Cykelfrämjandet Storstockholmskretsens remissvar för Väg 259 Tvärförbindelse Södertörn

Synpunkt 1, Gällande PM Gång- och cykelvägar i anslutning till Tvärförbindelse Södertörn:

*Dimensionerande trafiksituation:
Lägst godkända standard - omkörning vid möte.*

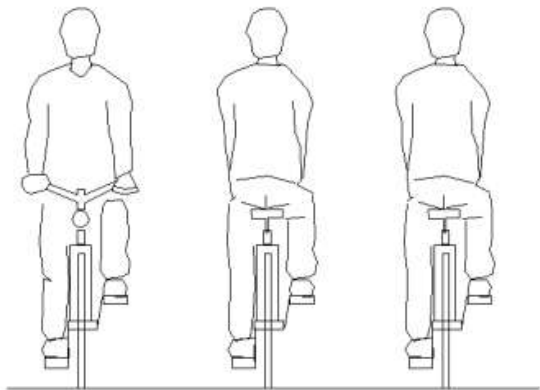
Gång- och cykelbanan i planförslaget utförs endast enligt den regionala cykelplanens lägre standard, med ”minsta godkända breddmått 4,3 meter (cykelbana 2,5 m + gångbana 1,8 m). Detta istället för god standard som motsvarar 5,3 meter bredd för en gemensam gång- och cykelbana.

I figuren ovan visas dimensionerande trafiksituation enligt regional cykelplan. Den reserverade ytan från cyklister i vägplanen är alltså satt till 2,5 meter generellt. En 2,5 meter bred cykelbana är bara tillräcklig för att ge en upplevd trygghet vid möte mellan två cyklister enligt en [studie från KTH](#).

Det framgår inte av samrådsunderlaget att några analyser på gångflöden har utförts. Om sådana analyser har utförts vore det rimligt att framhålla detta som motiv till val av minsta godkända breddmått för GC-vägen. Remissgruppen får anta att det saknas analyser av gångflöden, som tydligt visar att det endast kommer vara aktuellt med låga gångflöden på GC-vägarna. Om detta antagande stämmer lever utformningen inte upp till dimensionerande trafiksituation i den regionala cykelplanen.

Slutsatsen för synpunkt 1 är att bredden på gång- och cykelbanan borde ökas till åtminstone god standard 5,3 meter. Utformande av infrastruktur för gång och cykel behöver vara tydlig och intuitiv för användarna. Design som tvingar cyklister till trafikbrott för att kunna nå full framkomlighet enligt dimensionerande trafiksituation kan inte anses bidra till nationella mål om ökad och säker cykling.

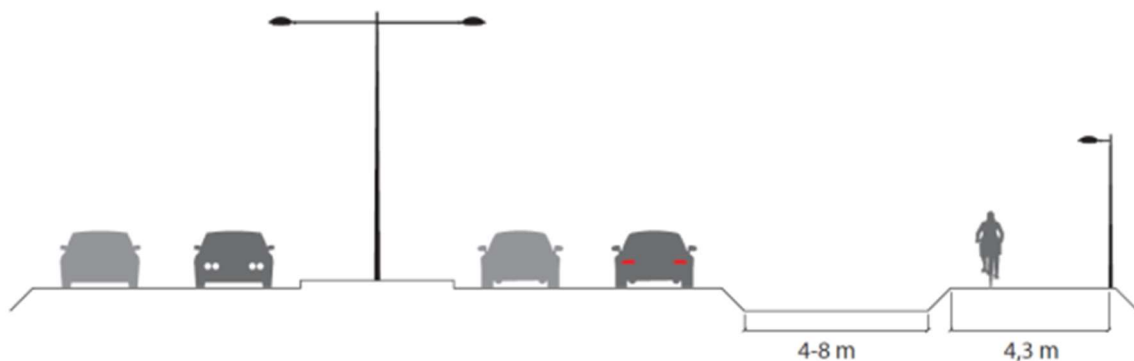
Projektets valda breddmått medför en utformning där cyklister behöver bryta mot lagen vid nyttjandet av gång- och cykelvägar. Detta då den förespråkar att cyklister ska korsa heldragen linje för att möjliggöra en omkörning vid möte.

Utformningen kan antingen tolkas som att upphinnande cyklister uppmanas korsa heldragen linje och köra om på insidan av framförvarande cyklist, alternativt tvingas den

framförvarande cyklisten korsar heldragen linje och köra in på gångbanan efter att omkörande cyklist signalerat att den vill köra om.

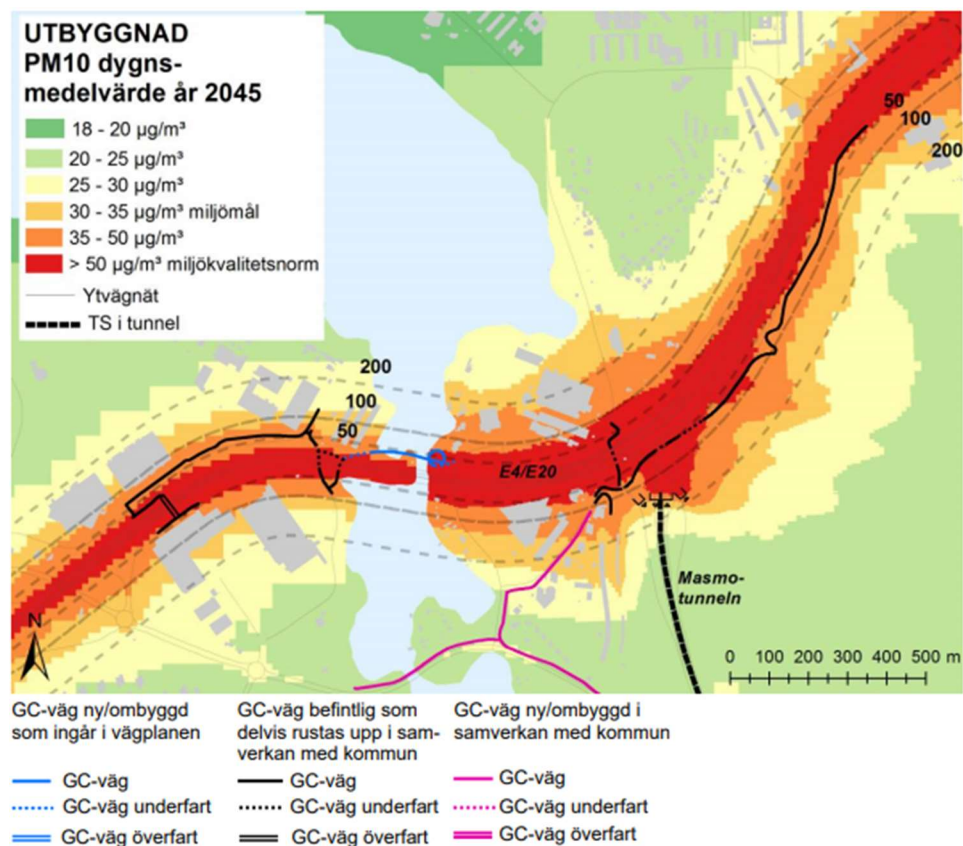
“Av ny-/ombyggd gång- och cykelväg som ingår i vägplanen har cirka 0,4 kilometer halter över MKN för PM10. Cirka 13 kilometer har halter över miljömålet. Sammantaget bedöms att dessa partier har en hög användning (utnyttjas ofta) och effekten är måttlig eller stor negativ. Konsekvensen för människors hälsa vid utnyttjande av vägplanens gång- och cykelvägar blir måttlig till stor negativ. Stor negativ konsekvens inträffar där gång- och cykelväg som ingår i vägplanen påverkas av halter över PM10 MKN. Åtgärder kommer dock genomföras för att minska risken för överskridanden av MKN PM10 vid dessa gång- och cykelvägar.”

Att Trafikverket föreslår byggandet av infrastruktur med konsekvenserna “måttligt eller stor negativ” för dess användare är enligt remissgruppens åsikt inte förenligt med de nationella målen om ökad och säker cykling.

Remissgruppen undrar vilka "åtgärder för att minska risken" som faktiskt avses genomföras och hur stora effekter dessa åtgärder bedöms ha för att förbättra luftkvaliteten för dem som ska nyttja gång- och cykelbanan? Att inte implementera sådana åtgärder i detta skede innebär en överhängande risk att cyklisterna lämnas utan åtgärder helt och hållet.

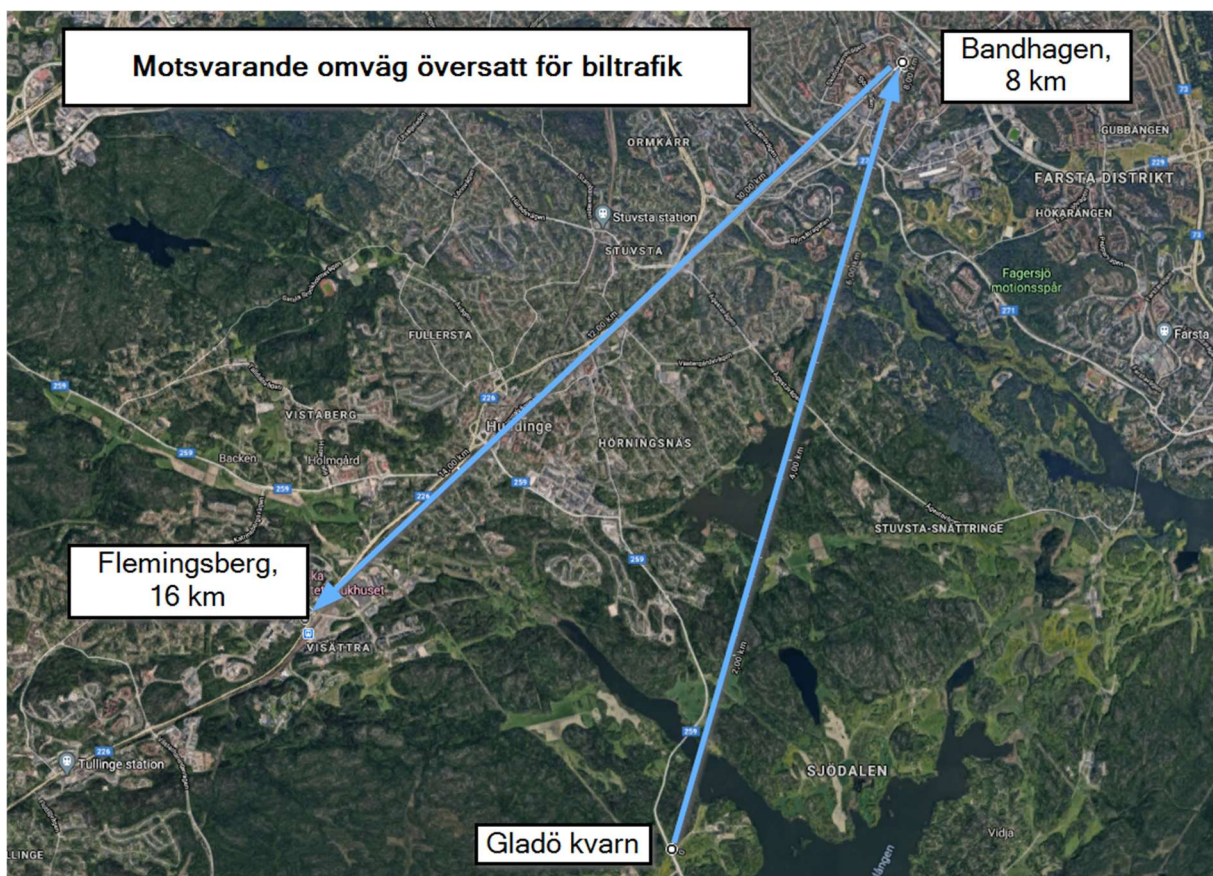
Rosa sträckning i utredningen förefaller vara en utmärkt kandidat till en någorlunda gen dragning utan allt för stor negativ påverkan på natur- och kulturmiljöintressen. Med vissa justeringar av linjeföringen hade säkerligen den största vertikallutningen kunnat undvikas.

Motivet till valet av den totala motsatsen till gen sträckning, med en omväg på 4 km, borde ifrågasättas och beslutet revideras.

Listade fördelar med den valda sträckningen är inte fördelar som relaterar till cyklisterna som ska nyttja den nya cykelbanan. Det ser mer ut som fördelar för att minska projektkostnaderna på bekostnad av cyklisternas restider.

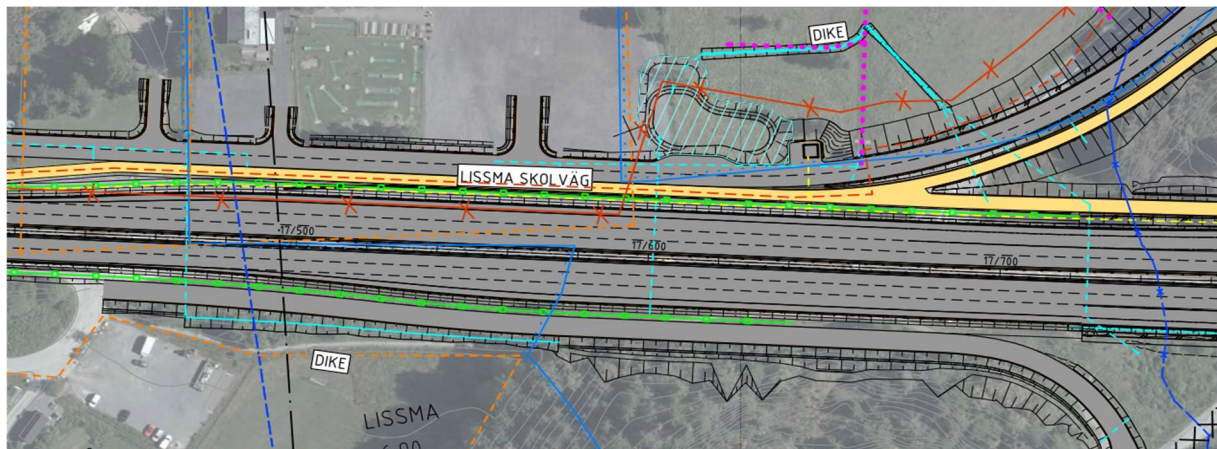
Det framstår alltså som att projekteringen, medvetet eller omedvetet, inte är gjord med hänsyn till dimensionerande trafiksituation i den regionala cykelplanen. Dessutom har undantag gjorts även från den minsta godkända standarden. Givet nationella mål om ökad cykling och minskad biltrafik är prioriteringen mellan bilvägens utrymme och cyklisternas utrymme minst sagt uppseendeväckande.

Nu framgår det inte i MKB:n exakt var denna avsmalning, till under lägsta godkända breddmått, görs. Av illustrationskartorna att döma ser avsmalningen ut att vara gjord där bilvägen projekterats för tre filer i båda riktningarna.

En minskning av den projekterade referenshastigheten för bilvägen på denna sträcka hade säkerligen kunnat ge kortare accelerations- och decelerationssträckor väster om Trafikplats Lissma. På så sätt minskas behovet av långa påfartsramper och markanspråket kan istället användas för gång- och cykelbanan. Eftersom den skyltade hastigheten ändå är 80 km/h på platsen skulle förslaget inte ge någon påverkan på framkomligheten för biltrafiken.
